ONDERWERP
Aangepaste leggerwijziging Tradeportsloot

PROJECTNUMMER
C01031.000363.0900

ONZE REFERENTIE
078903199 A

AAN
Waterschap Peel en Maasvallei

Figuur 1: Gepland watersysteem

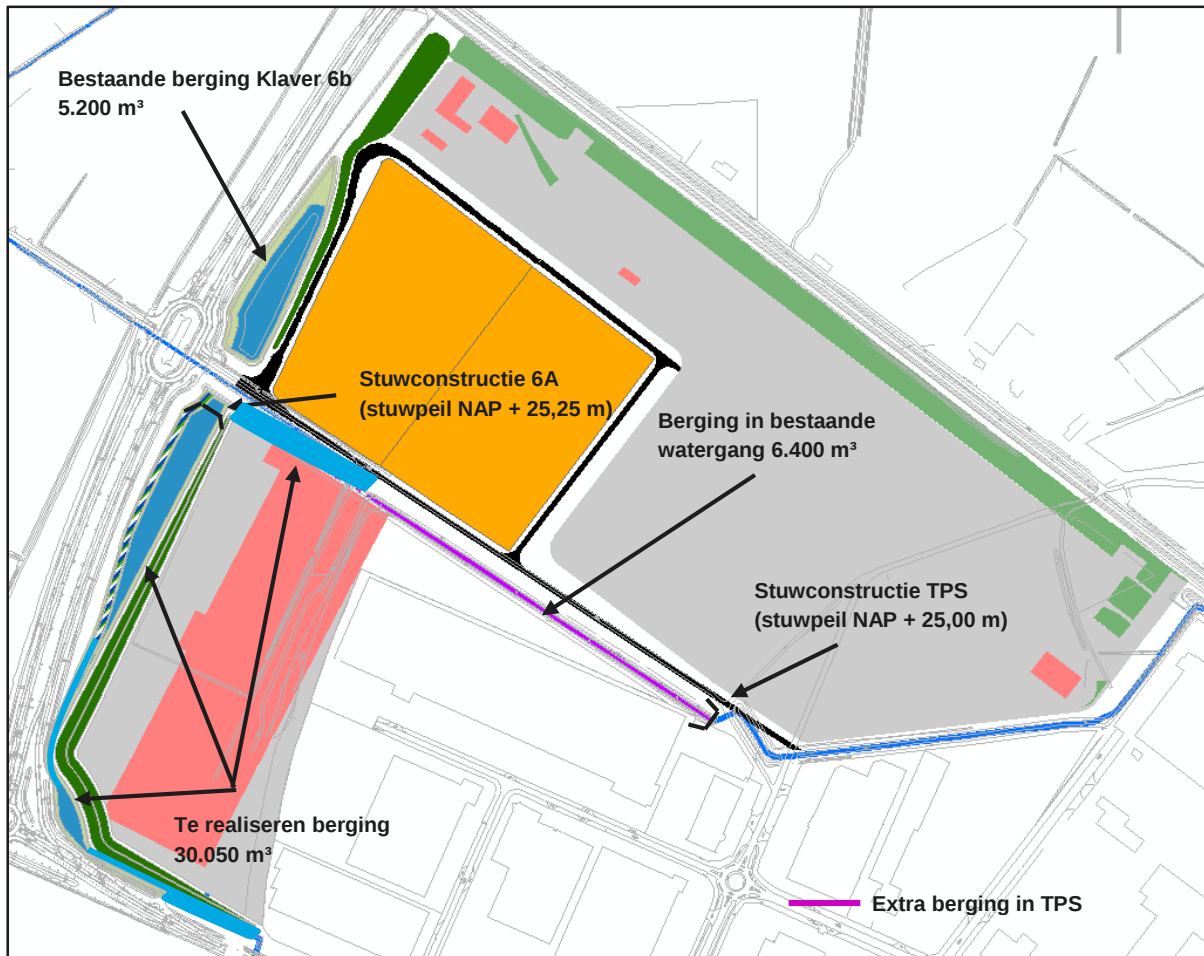
Het geplande watersysteem wijkt op enkele punten af van het eerder gerapporteerde watersysteem.

- Verschillende bergingspeilen in de voorzieningen van Klaver 6a en 6b
- Op een tweetal locaties wordt door ruimtegebrek met duikers gewerkt in plaats van open waterlopen.
- De waterstructuur is op een aantal locaties verbreed om voldoende bergingsruimte te creëren.

De belangrijkste wijziging is het verlagen van de stuwhoogte in de TPS naar NAP+ 25,00 m in verband met de geplande maaiveldhoogte van Klaver 6b. Door deze wijziging is een deel van de geplande berging in de Trade Port Sloot niet beschikbaar. Om de berging van Klaver 6A wel optimaal te benutten, is besloten het watersysteem van Klaver 6a te scheiden van het watersysteem van Klaver 6b door middel van een extra stuwconstructie. (Figuur 1).

Figuur 3: Benodigde kunstwerken tussen klaver 6a en 6b

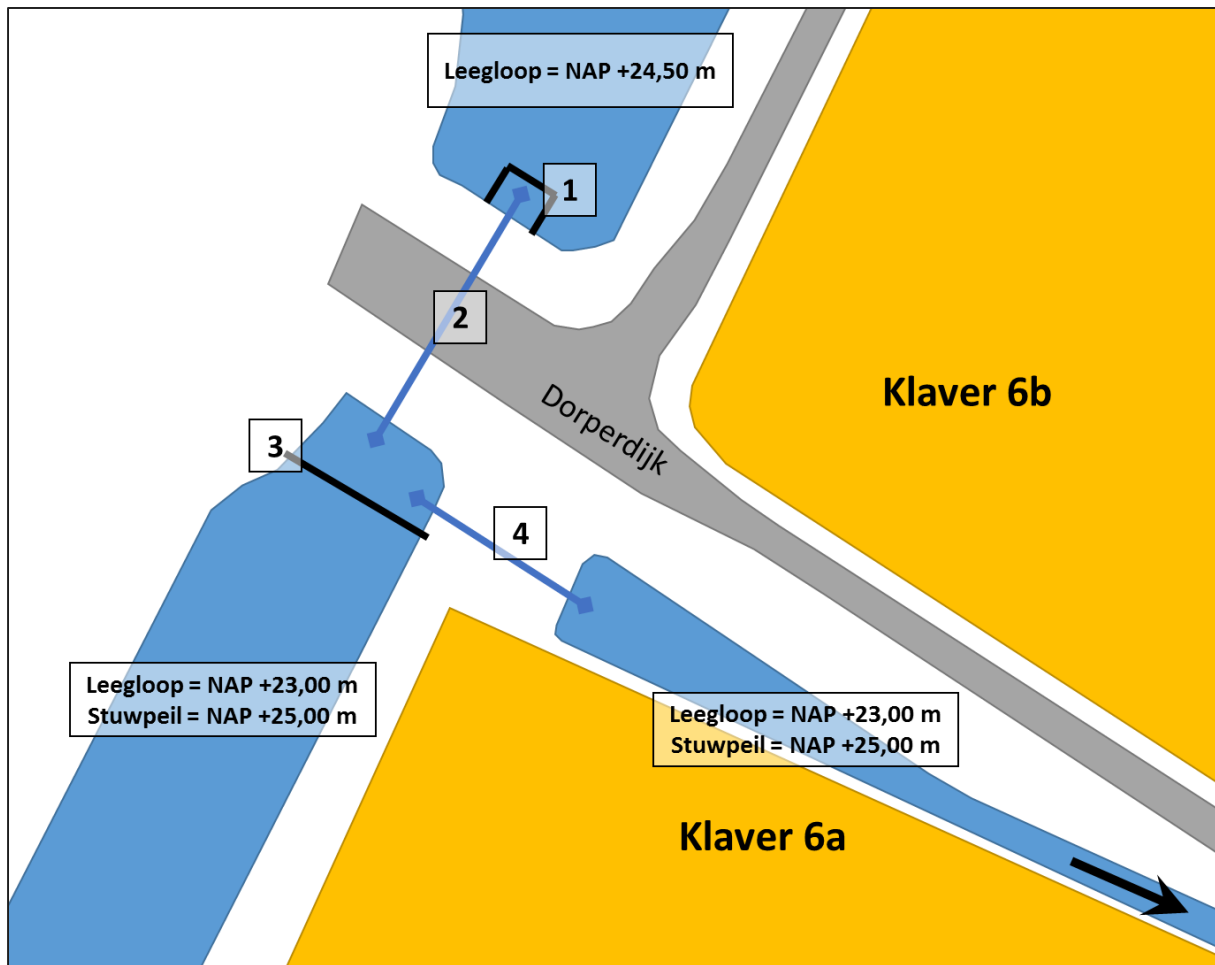
Het bouwpeil van Klaver 6b ligt 0,25 m lager dan het bouwpeil Klaver 6a. Het stuwpeil in de berging van Klaver 6A ligt daarmee ook 0,25 m hoger. Om het bergingspeil te bereiken zonder wateroverlast te veroorzaken in Klaver 6b moeten deze bergingsvijvers van elkaar gescheiden worden door middel van een constructie. Daarnaast moeten de bergingsvoorzieningen van Klaver 6b op elkaar aangesloten worden. Hiervoor zijn verschillende kunstwerken nodig. Deze kunstwerken zijn weergegeven in Figuur 3.

In Figuur 3 zijn de volgende kunstwerken weergegeven:

1. De al gerealiseerde berging loopt leeg tot een niveau van NAP +24,50 m. Er wordt daarom een drempel voor de duiker geplaatst om het water tot een stuwpeil van NAP+25,00 m te bergen. De duiker zelf kan hierdoor lager aangelegd worden, zodat de hydraulische capaciteit van de duiker niet wordt beperkt.

2. Onder de Dorperdijk is in de huidige situatie al een Ø500 mm duiker aanwezig met een bob op NAP+24,01 m. Deze duiker voldoet aan de eisen en kan in de nieuwe situatie geïntegreerd worden.

3. In de berging van Klaver 6a moet een afvoer/overstort-constructie geplaatst worden (Figuur 4). Deze constructie wordt in de watergang geplaatst en is daardoor goed zichtbaar. Op deze manier kan het functioneren van de constructie goed gecontroleerd en eenvoudig onderhouden worden.

4. Onder de uitrit van Klaver 6a wordt ook een duiker geplaatst met een diameter van minimaal 800 mm en een BOB van maximaal NAP +23,00 m. Deze duiker heeft hiermee voldoende capaciteit om het water vanuit het bovenstroomse gebied af te voeren.

Figuur 4: principeprofiel van de constructies voor Klaver 6A en in de Trade Port Sloot.

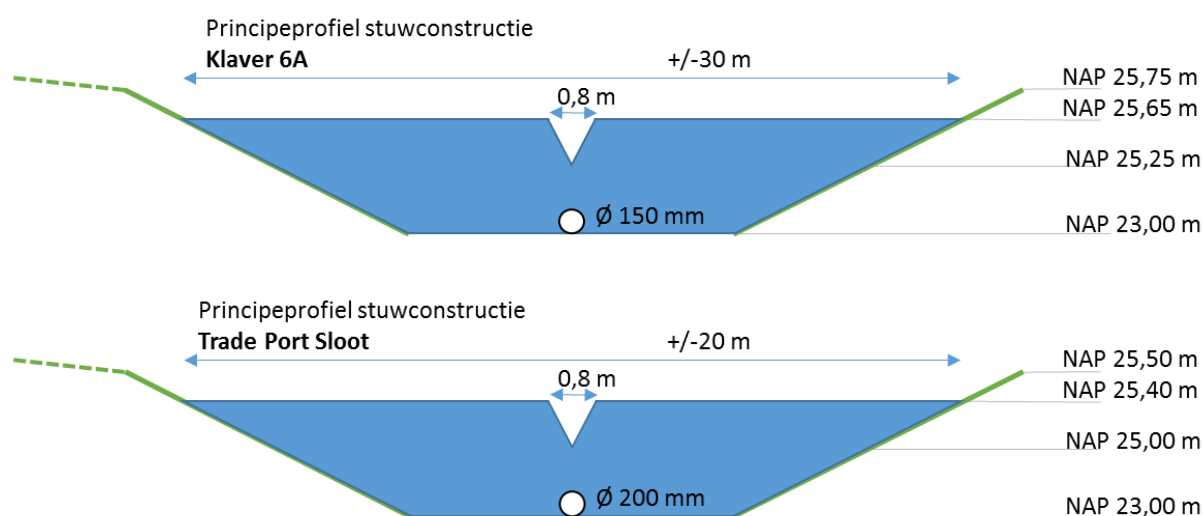
Om binnen de Trade Port Sloot aan de bergingsopgave van Klaver 6a en 6b te voldoen wordt het water binnen de watergang vastgehouden door middel van een stuwconstructie en vervolgens vertraagd afgevoerd. De locatie van de stuwconstructie is in Figuur 1 weergegeven. In overleg met het waterschap is er voor gekozen om het water door de aanleg van een stuw vast te houden. Het overstortpeil ligt hierbij 0,5 meter onder het maaiveld. Om te voorkomen dat er vanaf het overstortpeil onbeperkt wordt afgewenteld, is er in de verdere uitwerking voor gekozen om een V-profiel toe te

passen. Dit V-profiel loopt door tot 10 cm onder de insteek. Boven het V-profiel op NAP+ 25,65 m kan maximaal afgevoerd worden. Hierdoor wordt de beschikbare berging optimaal gebruikt, zonder het risico op inundaties te vergroten.

- Het achterliggende oppervlak van Klaver 6a bedraagt ongeveer 40 ha. De toegestane landelijke afvoer is daarmee 40 l/s. Dit kan gerealiseerd worden met een opening in de stuw van +/- 150 mm.
- Het achterliggende oppervlak van de stuw in de Trade Port Sloot bedraagt ongeveer 100 ha. De toegestane landelijke afvoer wordt hiermee 100 l/s, wat gerealiseerd kan worden met een opening van +/- 200 mm.
